AMAGER VEST
LOKALUDVALG

Høringssvar vedr. lokalplanforslag Ørestad Nord tillæg 6

Amager Vest Lokaludvalg takker for at blive hørt vedr. tillæg nr. 6 til lokalplan nr. 301 "Ørestad Nord".

1. Bilag Alternativt forslag fra Opland Landskabsarkitekter Diagram

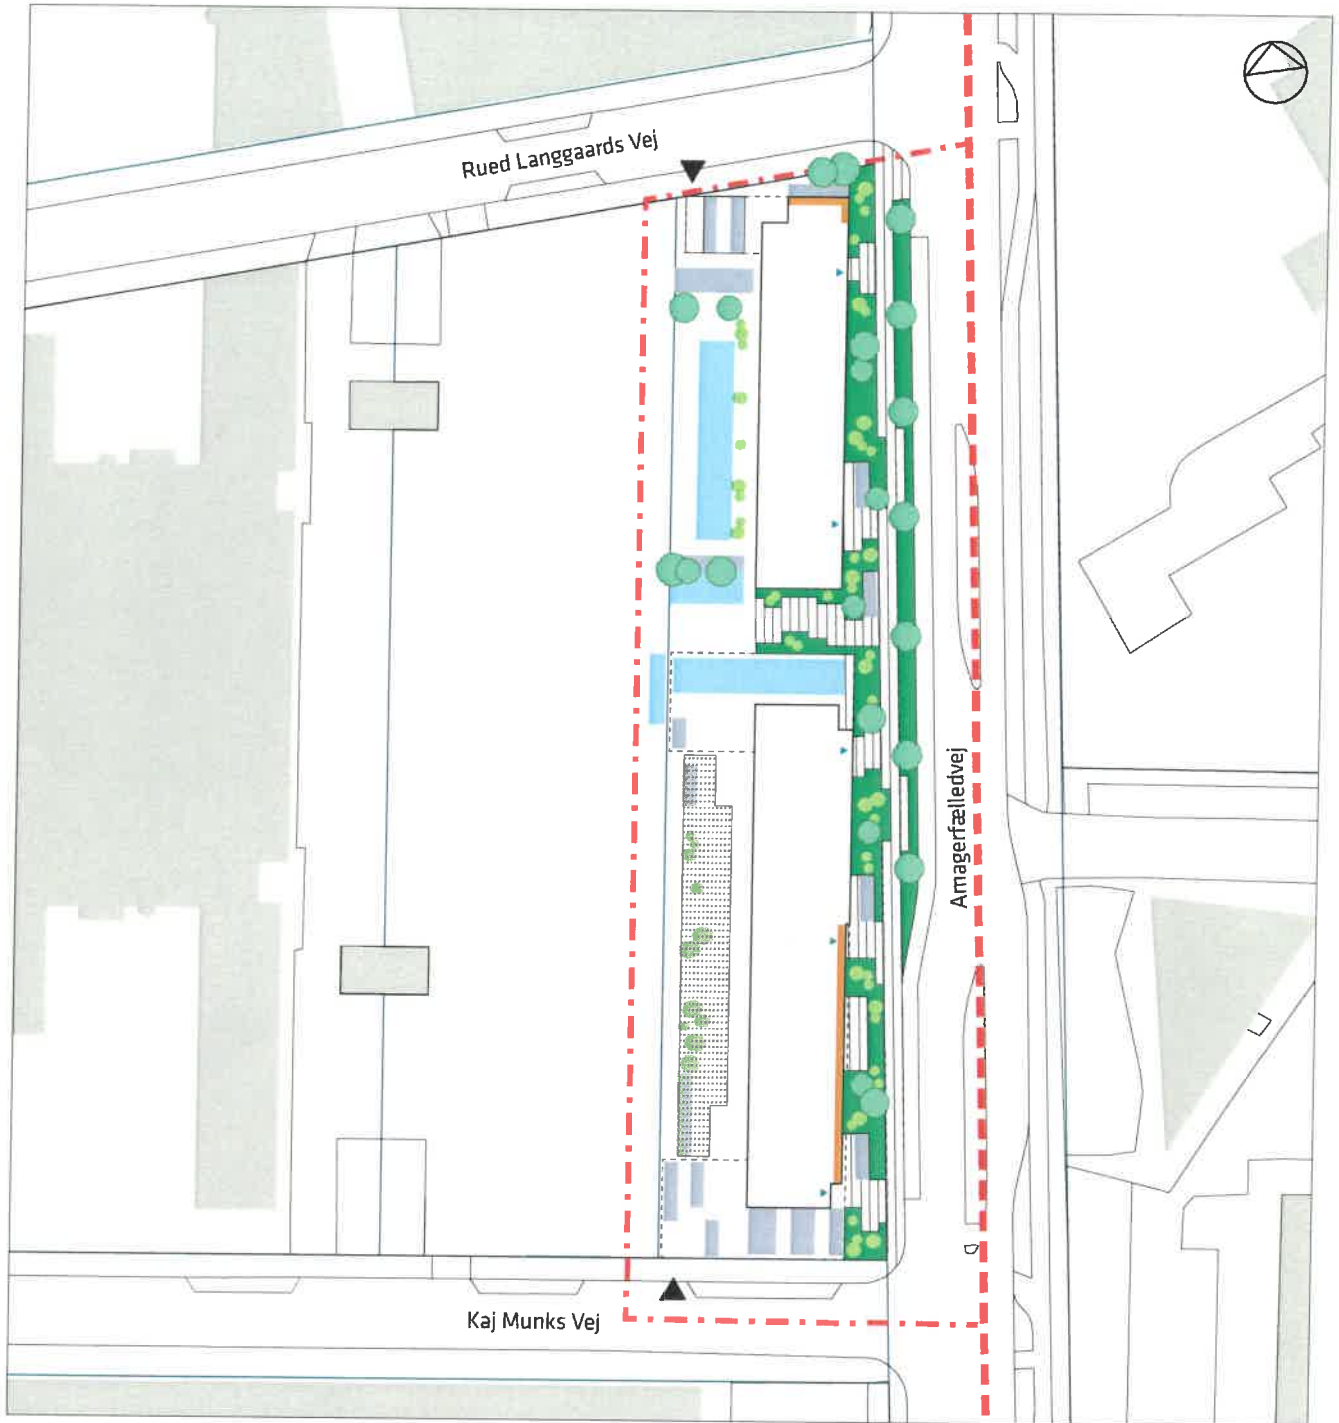
Her er det stadig Lokaludvalgets opfattelse, at der ca. midtvejs i facaden mod Amagerfælledvej skal etableres et åbent areal for indblik til IT Universitetet. Dette var også tanken i den oprindelige lokalplan. Med dette indblik får bygningen tilført en arkitektonisk kvalitet, så indtrykket af en større etagebygning med massiv, tung teglfacade lettes.

Det er stadig Lokaludvalgets opfattelse, at bygningerne skal trækkes 11-12 meter tilbage på grunden i forhold til Amager Fælledvej. Herved skabes der plads til etableringen af et grønt bælte. Lokaludvalget stiller derved ændringsforslag vedr. kantzonen og beplantning, se medsendte bilag med visualiseringer af en alternativ løsning, som Opland Landskabsarkitekter har udarbejdet i samarbejde med Lokaludvalget.

Lokaludvalget ønsker at bevare og understøtte Amagerfælledvej som en grøn indfaldsvej fra Syd, ved Grønjordsvej til Sundbybebyggelserne ved Njalsgade i Nord. En løsning med en brudt facade samt en kantzone med et grønt bælte – med beplantning af træer og buske – vil være en naturlig og landskabelig meget harmonisk forlængelse af beplantningen, der allerede eksisterer.

En grøn kantzone med et beplantet bælte på 11-12 meter ud for det planlagte boligbyggeri vil tillige kunne indrettes til nedsivning af overfladevand.

Hvis bebyggelsen trækkes tilbage på grunden, vil der blive mulighed for, at de studerende har et sted at parkere deres cykler. Med den nuværende løsning vil cyklerne med stor sandsynlighed blive parkeret på fortovet foran bygningen til gene for de gående.
